国立研究開発法人日本原子力研究開発機構大洗研究所（南地区）

原子炉設置変更許可申請書（高速実験炉原子炉施設の変更）の本文及び添付書類の一部補正（第4回）の方針

第21.3図 B型照射燃料集合体—先行試験用 (参考用)

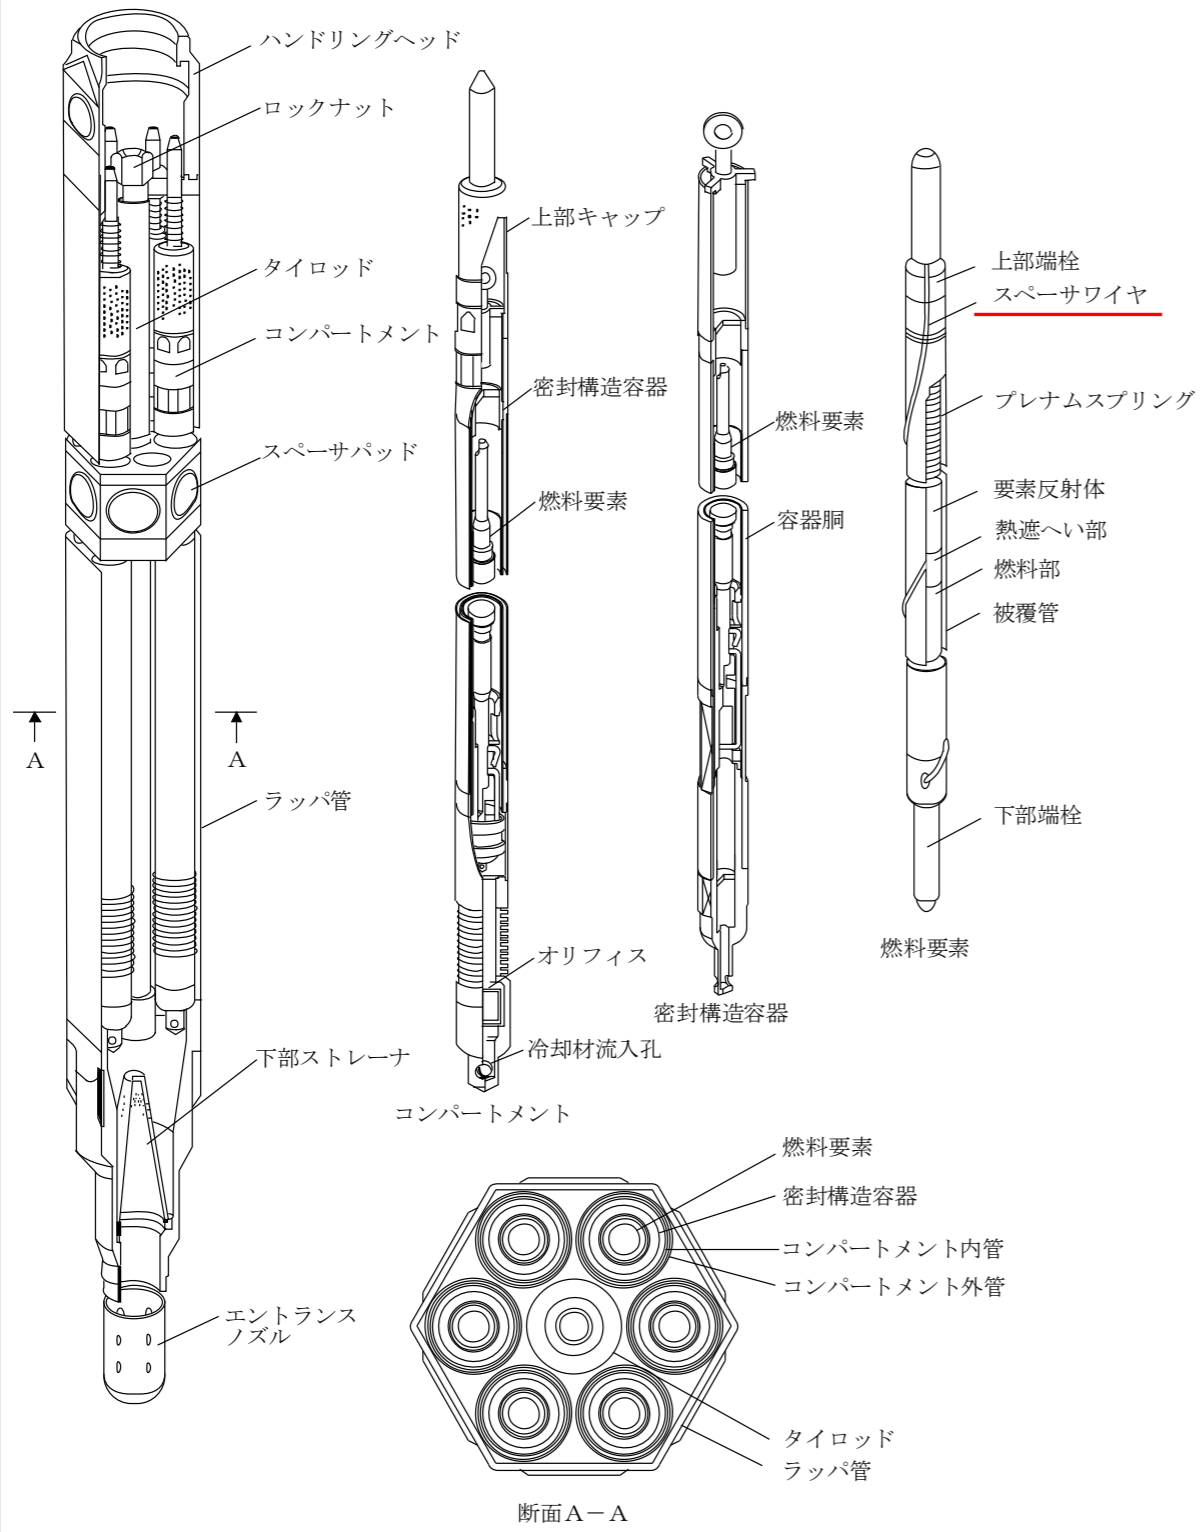
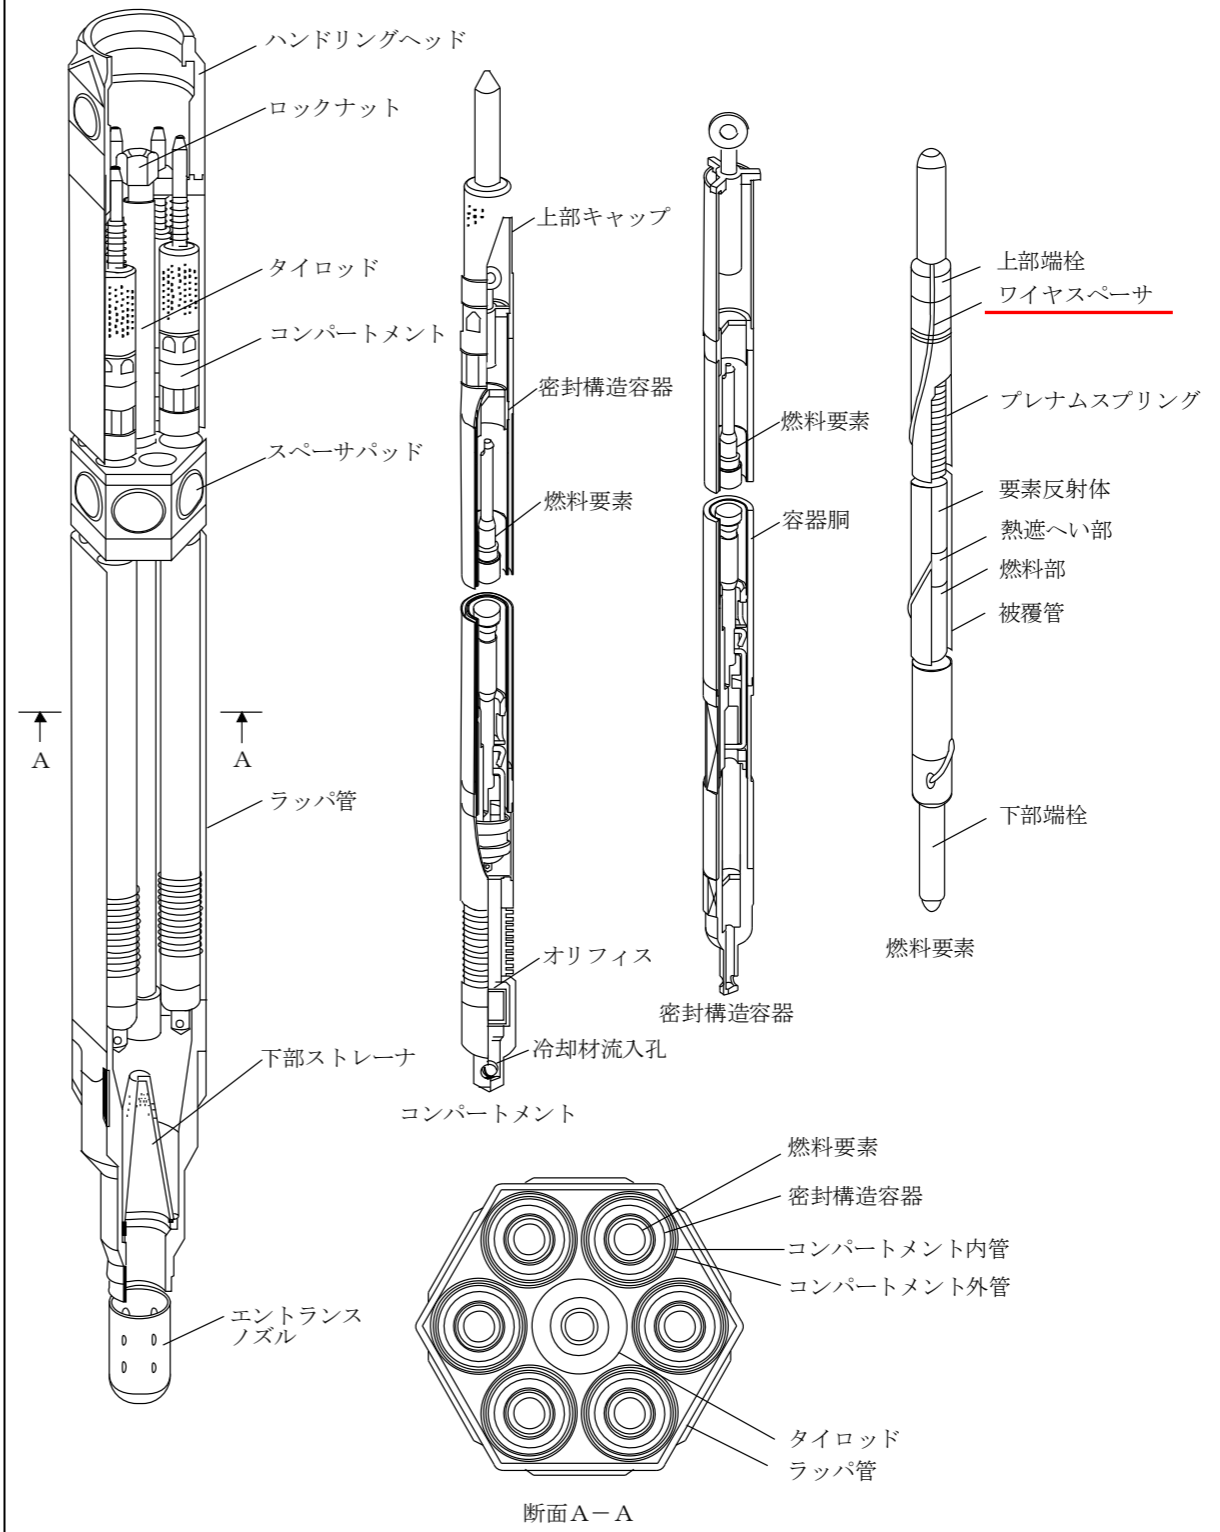
変更前 (2021. 12. 2 付補正)

変更後

第 3. 5. 1 図(2) 原子炉施設設置位置付近の調査位置図 試験施工位置 (改良体)

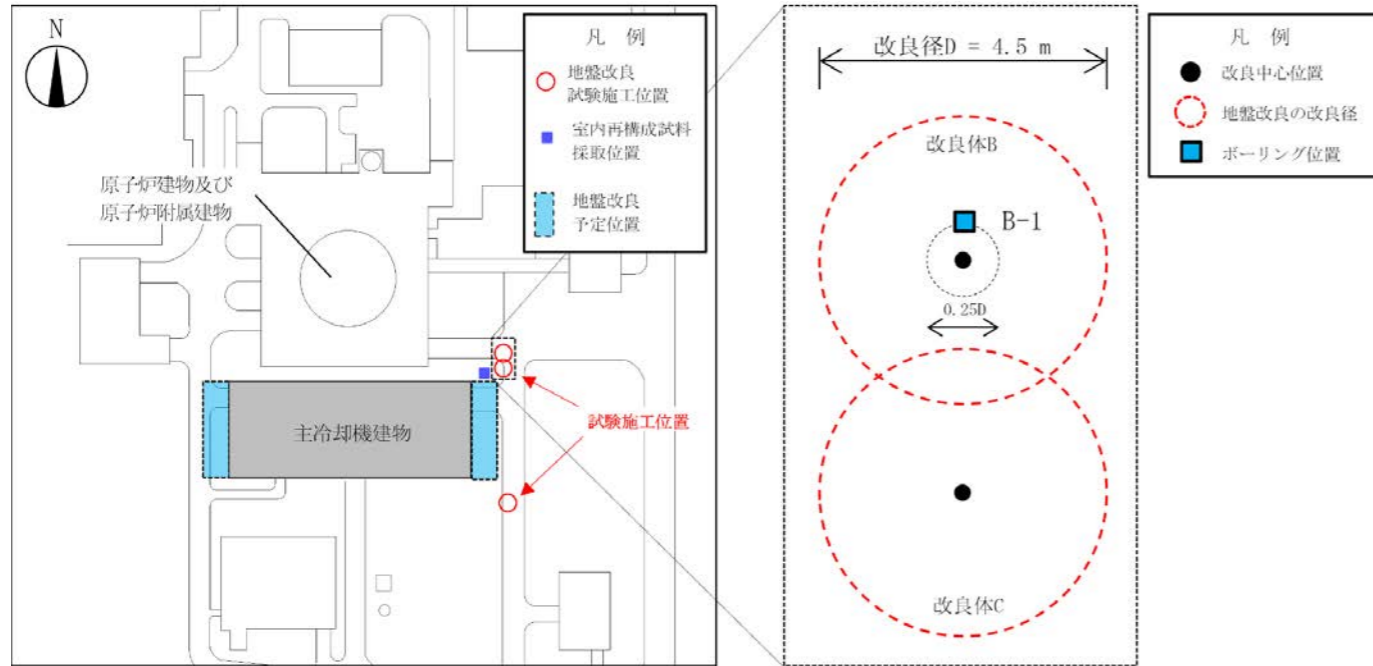
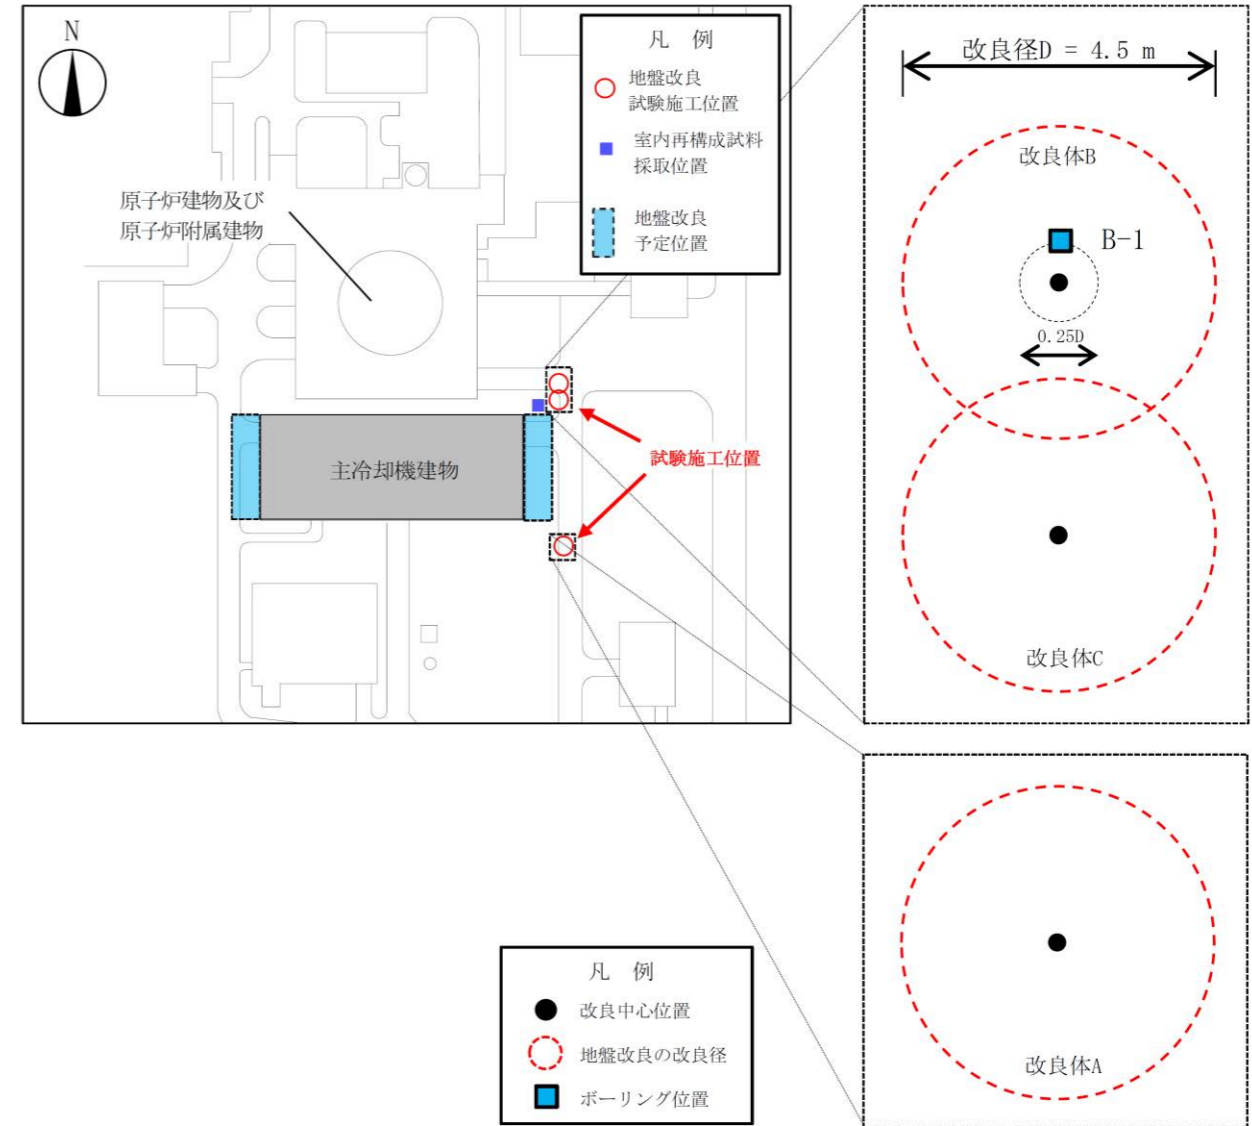
第 3. 5. 1 図(2) 原子炉施設設置位置付近の調査位置図 試験施工位置 (改良体)

第 5.5.4 図 観測記録の応答スペクトル
(地中最深部(T.P. -213m (G.L. -250m)))

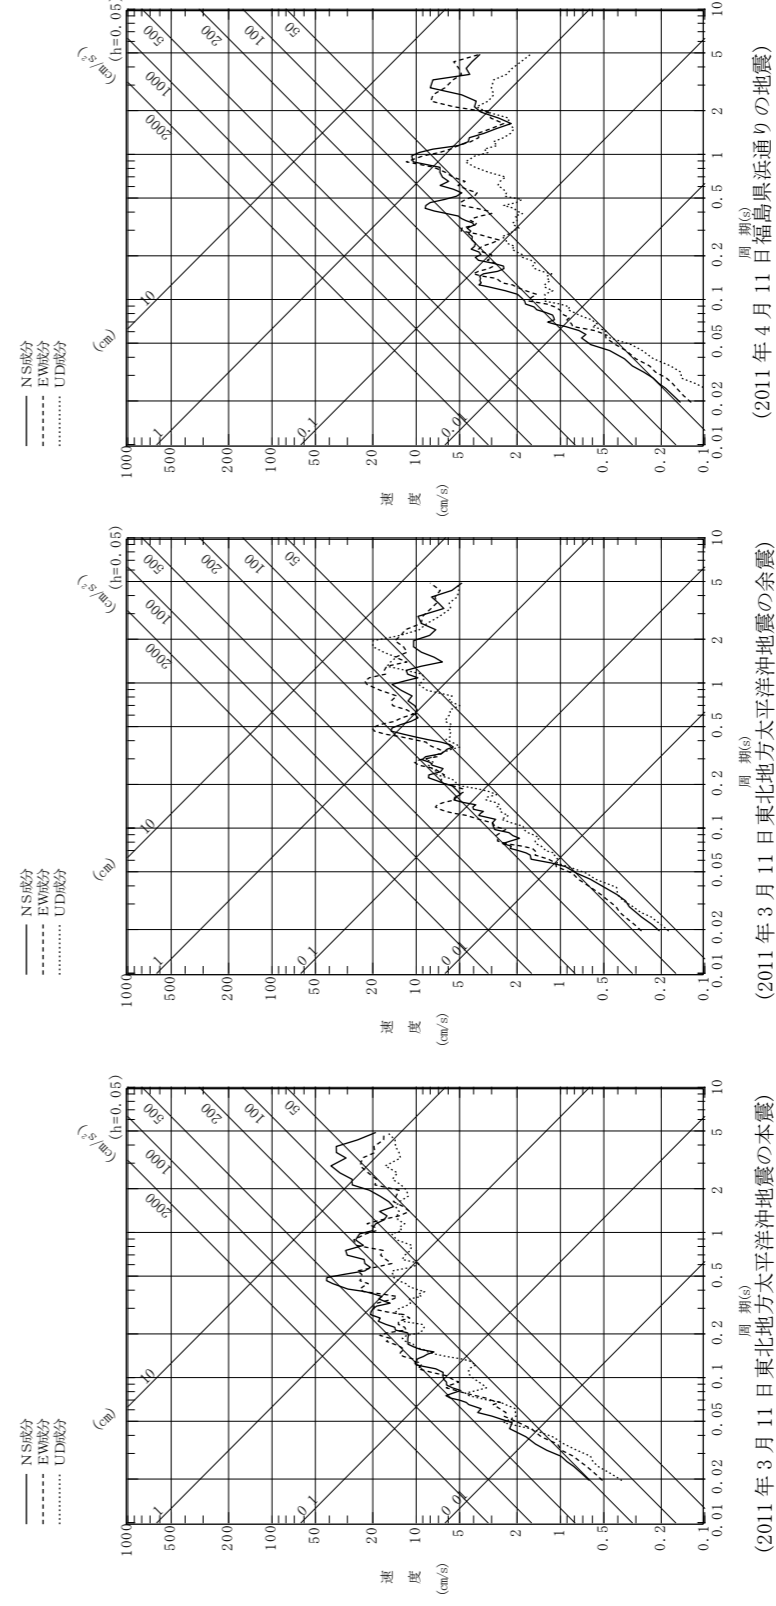
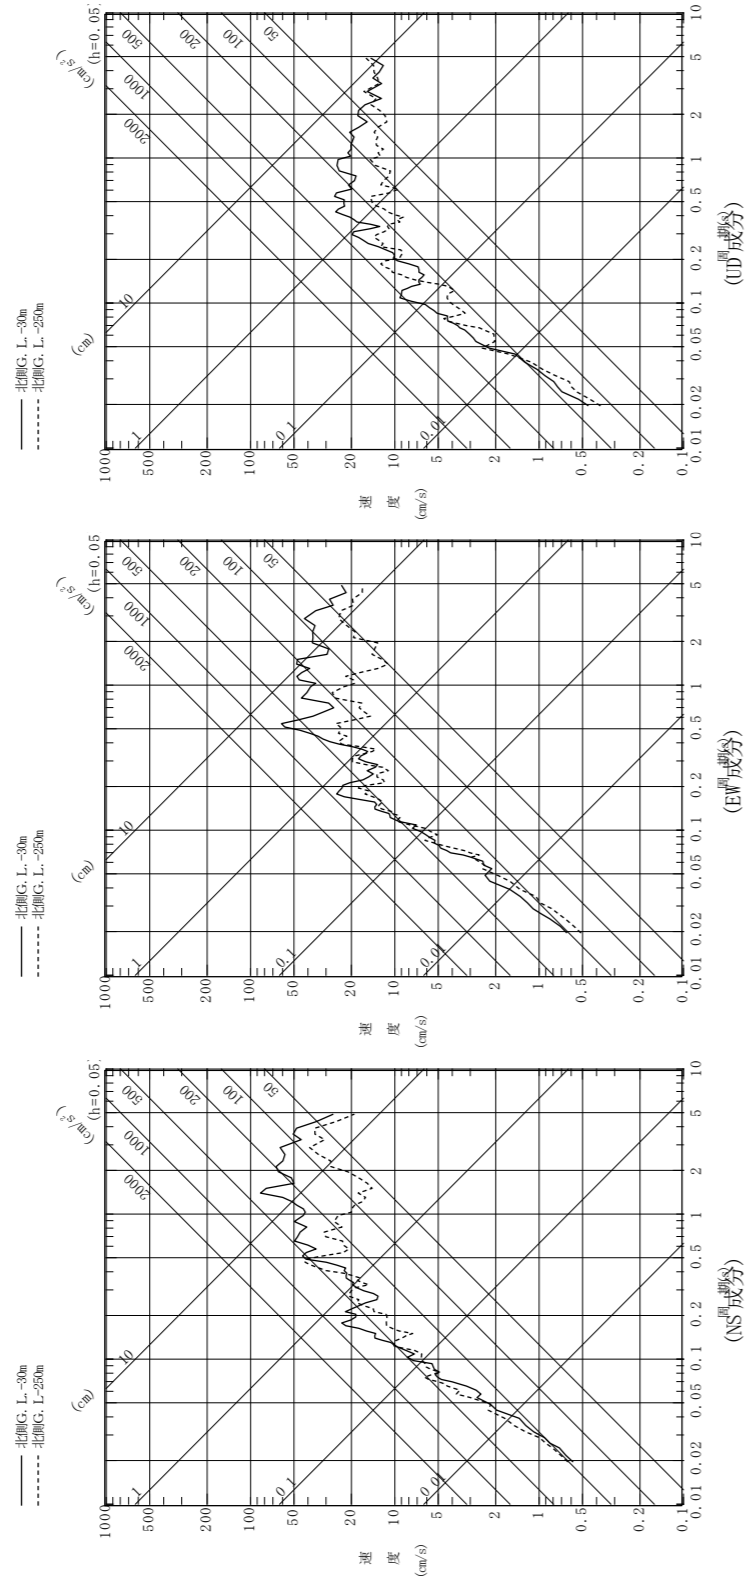
第 5.5.4 図 観測記録の応答スペクトル
(地中最深部(G.L. -250m))

第 8.3.2 図(2) 火砕物密度流の到達可能性範囲 (男体・女峰火山群) 詳)

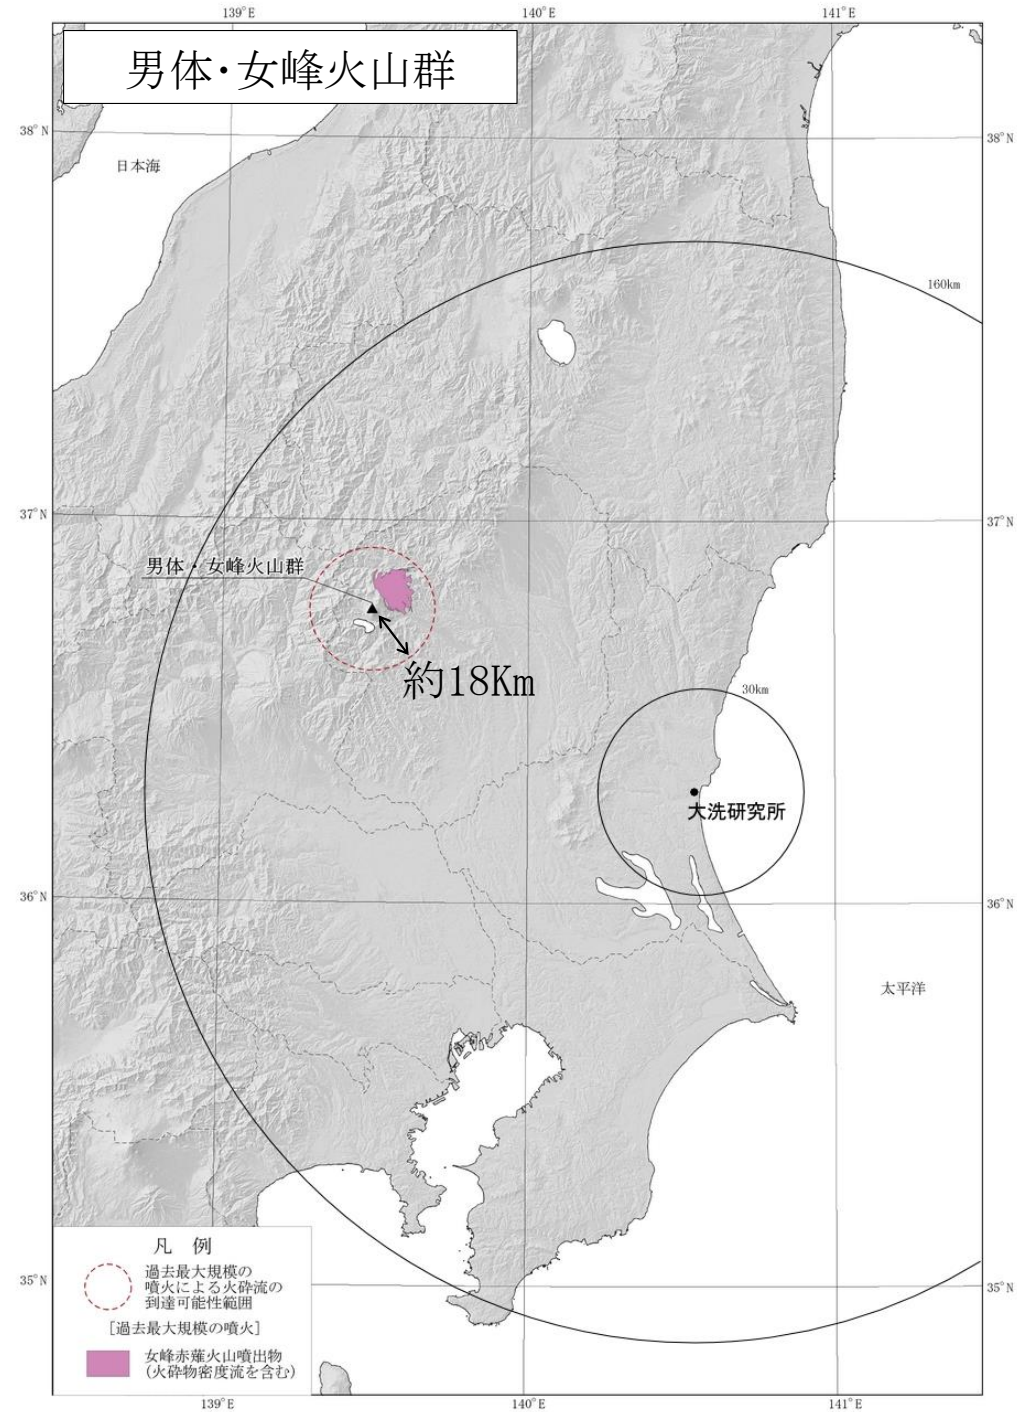
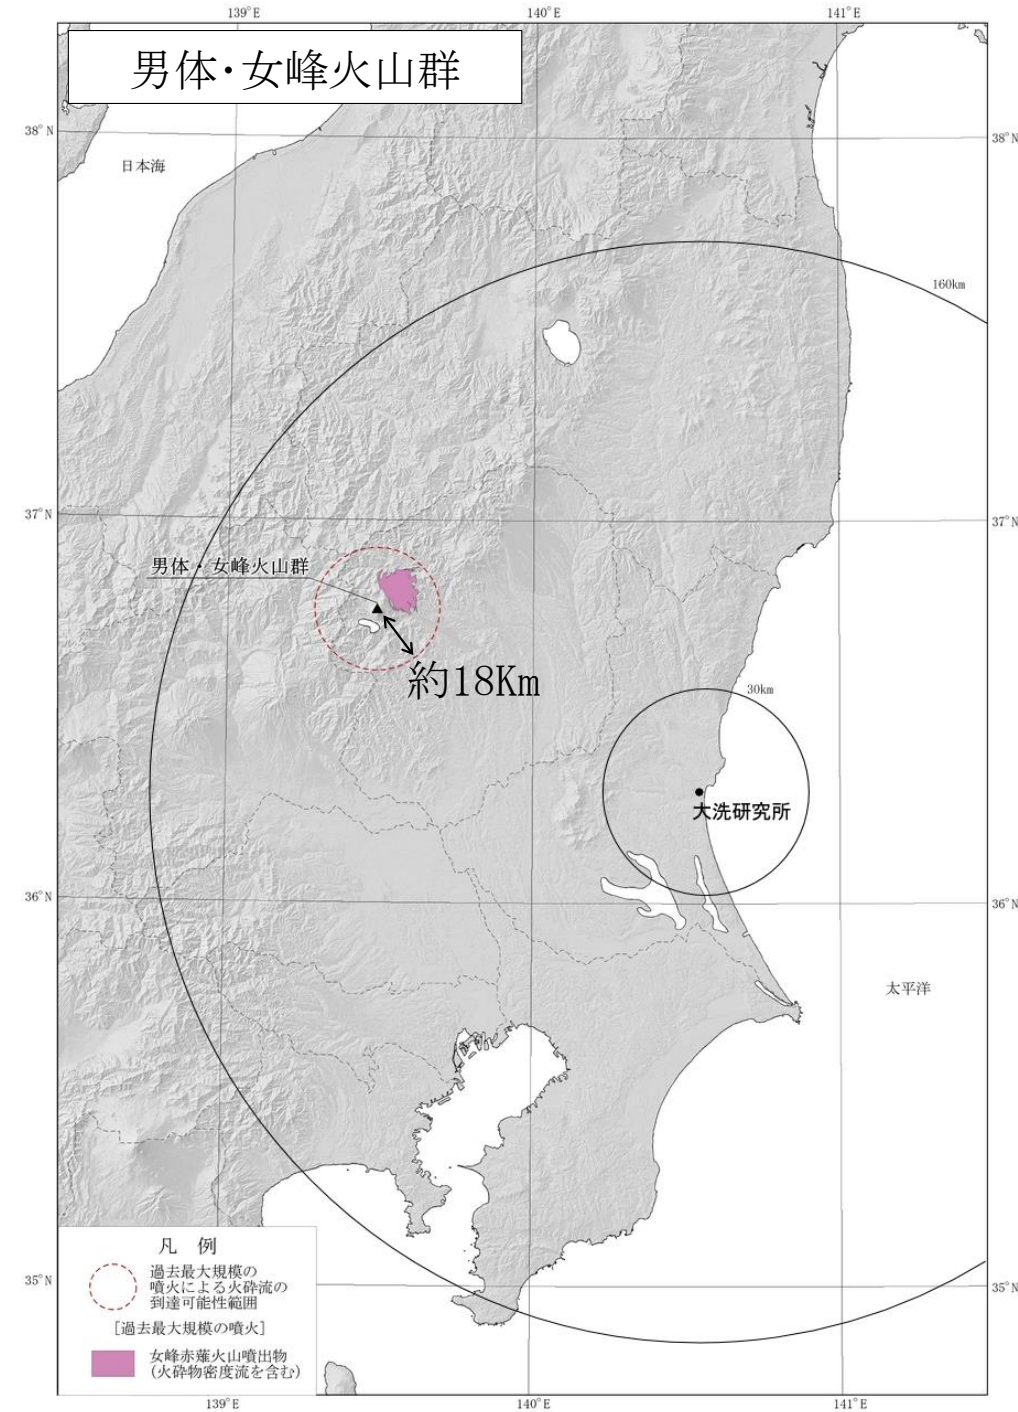
佐々木(1994)⁽¹⁸⁾, 山崎(1958)⁽⁸⁶⁾に基づき作成

佐々木(1994)⁽¹⁸⁾, 山崎(1958)⁽⁸⁷⁾に基づき作成
